Dunhagi 18-20 – Fyrirspurn til skipulagsfulltrúa /USK23060079

Á embættisafgreiðslufundi skipulagsfulltrúa 22. febrúar 2024 var lagt fram minnisblað THG arkitekta f.h. skrifstofu framkvæmda og viðhalds, dags. 30. júní 2023, um að setja leikskóla á 1. hæð hússins á lóð nr. 18-20 við Dunhaga og báðar hæðir í viðbyggingu garðmegin, samkvæmt uppdrætti THG arkitekta, dags. 23. júní 2023.

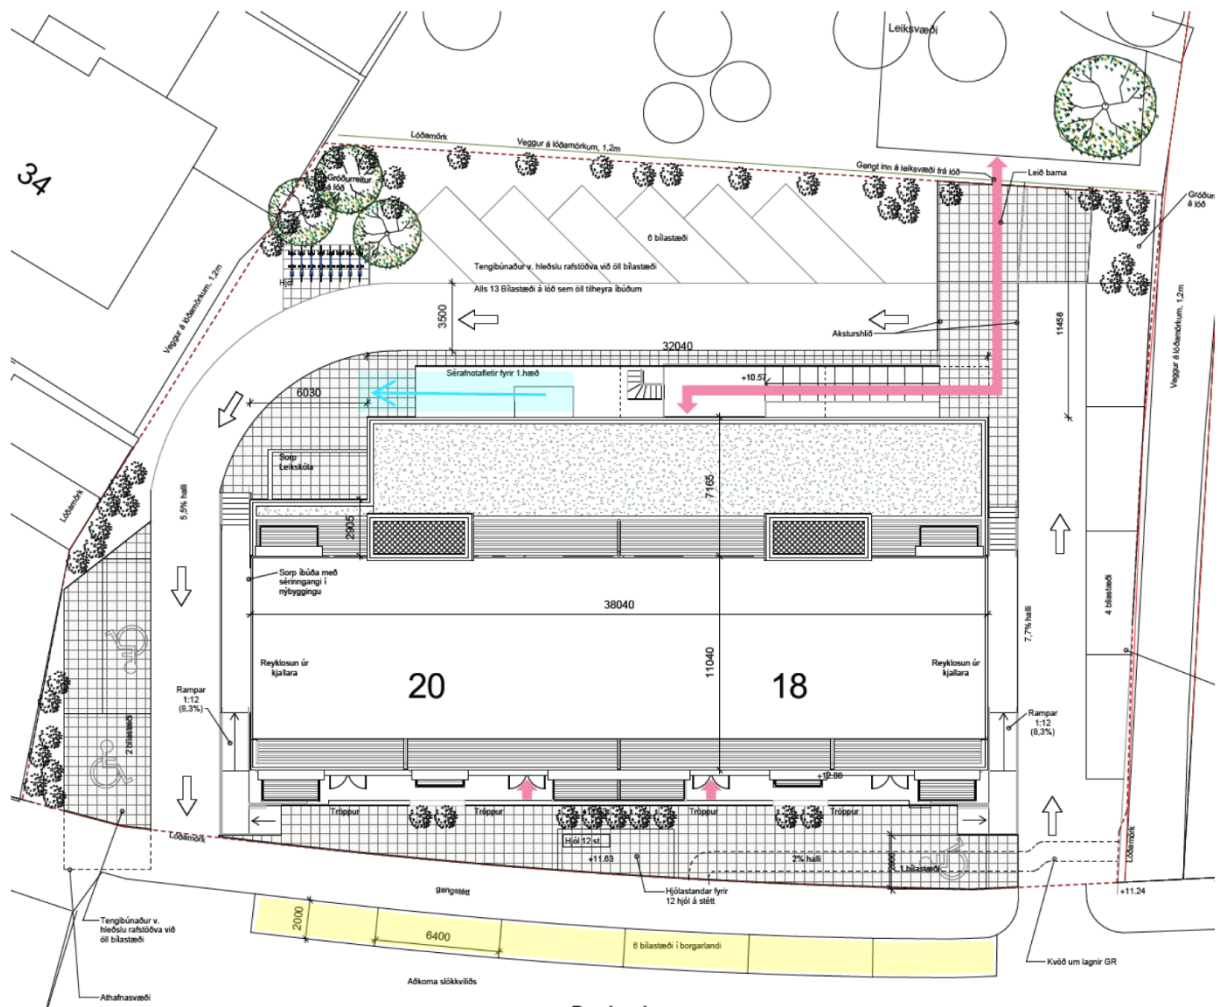
Samkvæmt skissu sem fylgir fyrirspurn þá er töluverður hæðamismunur frá 1 hæð (+12.08) að hæðakóta í lóð bak við hús (+10.58). Tryggja þarf gott aðgengi frá leikskóla að leikskólalóð. Einnig þarf að skoða aðgengi að aðalinngangi leikskóla án trappa.

Hlið sem starfsfólk leikskóla sér um að opna til þess að loka fyrir bílaumferð og hleypa börnum yfir á leiksvæði er ekki ákjósanleg lausn en gæti þau virkað í tímabundnu úrræði.

Neðri hæð í viðbyggingu er flokkuð sem kjallari og skoða þarf hvort það sé heppilegt fyrir starfsemi leikskóla með viðunandi dagsbirtu í rýmum.

Athugasemdir frá samgöngudeild er að það þurfi að gera samgöngumat til að áætla áhrif breytingarinnar á nærumhverfið. Það þarf að gera ráð fyrir góðu aðgengi fyrir foreldra á hjólum með barnavagna aftaní. Skoða þarf aðkomuleiðir í nágrenninu. Skoða þarf betur götuna sjálfa sem er flennibreið. Ekki er tekið vel í það að vera með vöruflutninga, bílaumferð og bílastæði yfir gönguleið leikskólabarna að útivistarsvæði.

Ekki eru gerðar skipulagslegar athugasemdir við að komið verði fyrir leikskóla á Dunhaga 18-20. Skoða þarf betur aðgengi og skipulag lóðar samanber umsögn að ofan. Skoða þarf betur hvort það sé hægt að gera varanlega og góða lausn fyrir leikskóla og leikskólalóð með því að endurskoða lóðina í heild sinni. Skoða möguleika á að færa öll bílastæðin fyrir framan hús og endurskipuleggja lóðina sem leikskólalóð með tengingu við opna leiksvæðið og góðu aðgengi.
